Avis délibéré
de la Mission régionale d'autorité environnementale
Provence-Alpes-Côte d'Azur
sur la modification n°3 du plan local d'urbanisme (PLU) de
Châteauneuf-de-Gadagne (84)

N° MRAe
2023APACA60/3560

Figure 4: OAP secteur Moulin Rouge - Source : OAP

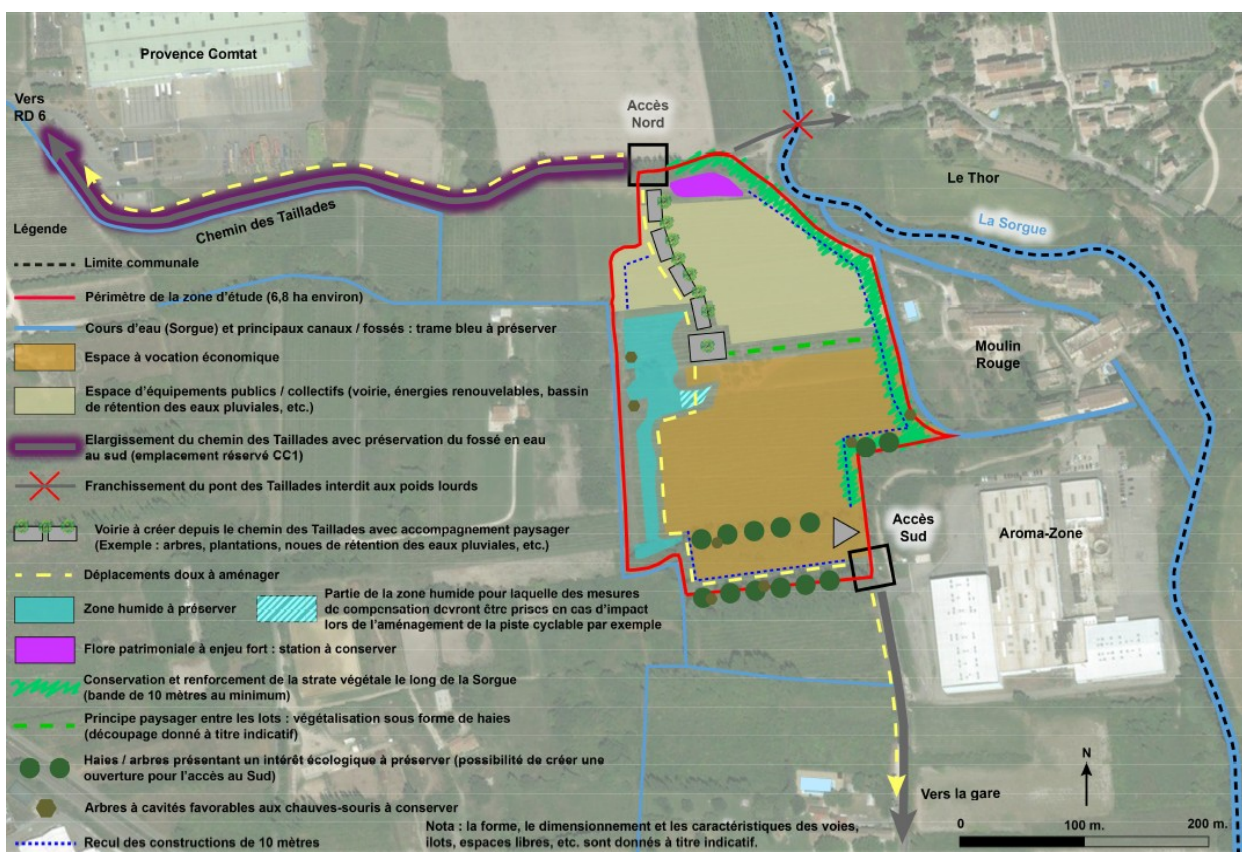
La MRAe constate que le maillage des déplacements doux se limite à inscrire sur le schéma d'organisation de l'OAP, aux sorties des accès nord et sud, des pointillés intitulés « *déplacements doux à aménager* ». Le dossier ne précise pas l'organisation des déplacements et la connexion de ce futur secteur d'activités avec le tissu urbain et la gare.

Pour la MRAe, le dossier ne démontre pas comment l'accessibilité (cheminements piétonniers et voies cyclables) au site de projet incitera au recours à des modes de déplacement alternatifs à la voiture individuelle et garantira la sécurité des usagers.

La MRAe recommande de présenter de façon plus précise le maillage des cheminements doux avec les entités urbaines de la commune, notamment de la gare, ainsi que des mesures prévues en termes de desserte du site en vue de favoriser le recours aux modes actifs de déplacement dans des conditions optimales de sécurité.

Figure 5: Inventaire des zones humides issu du PAC de 2013 (figure de gauche) et ZH avérées sur la zone d'étude (figure de droite) - Source : additif n°3 au rapport de présentation

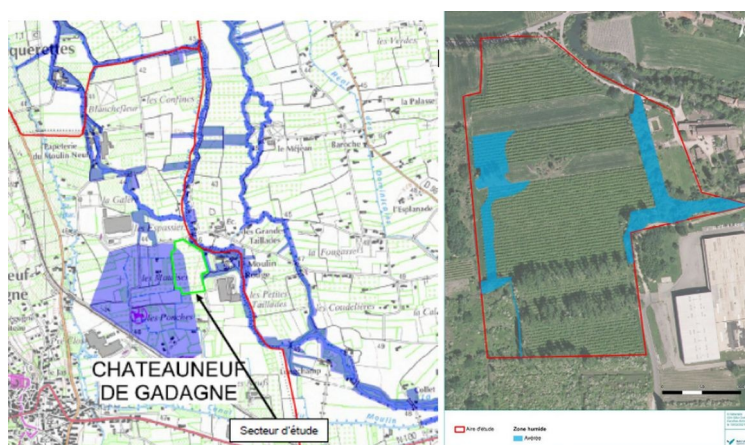
En premier lieu, pour la MRAe, le dossier n'indique pas, dans une logique de démarche ERC, les raisons pour lesquelles une partie de la zone humide n'a pas pu être évitée avant d'envisager une compensation.

La MRAe recommande d'indiquer les raisons pour lesquelles l'évitement des zones humides n'a pas pu être entièrement mis en œuvre.

De plus, pour la MRAe, l'étude pédologique présente deux insuffisances :

- elle est ancienne (2013) et nécessite d'être réactualisée ;
- elle est incomplète, car elle n'étudie ni le fonctionnement des zones humides, notamment leur alimentation en eau, ni leurs fonctionnalités (biodiversité, stockage d'eau...) comme le préconise [le guide national d'évaluation des fonctions des zones humides](#).

La MRAe recommande d'actualiser l'étude pédologique de 2013 sur les zones humides est et ouest et de la compléter par un volet sur leur fonctionnement (alimentation en eau) et leurs fonctionnalités (biodiversité, stockage d'eau...).

Figure 6: Croquis d'intention de l'étude paysagère
- Source : additif n°3 au rapport de présentation

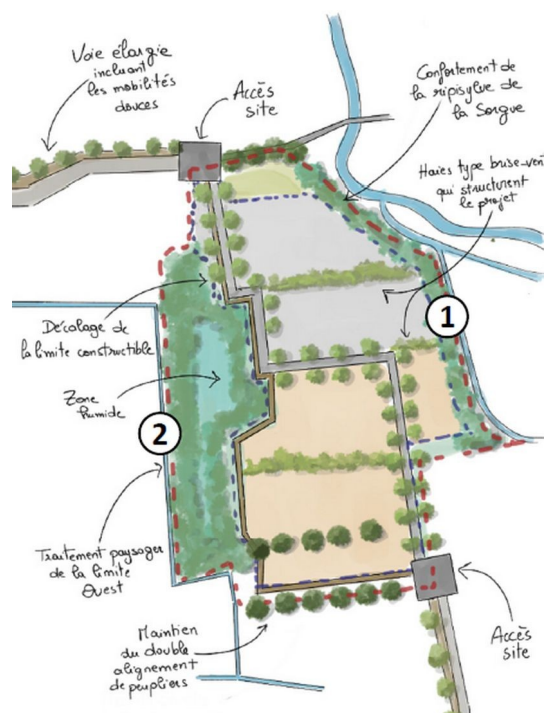
Enfin, la MRAe note que les préconisations de l'étude paysagère (cf figure 6) concernant la préservation de la zone humide ouest n'ont pas été suivies. En particulier l'évitement de la pointe est de 300 m² et l'évitement de la partie nord qui est identifiée dans l'OAP en tant qu'espace d'équipements publics/collectifs.

La MRAe recommande d'expliquer pourquoi les recommandations de l'étude paysagère en vue de préserver la zone humide ouest n'ont pas été totalement suivies concernant sa partie nord et sa pointe de 300 m².
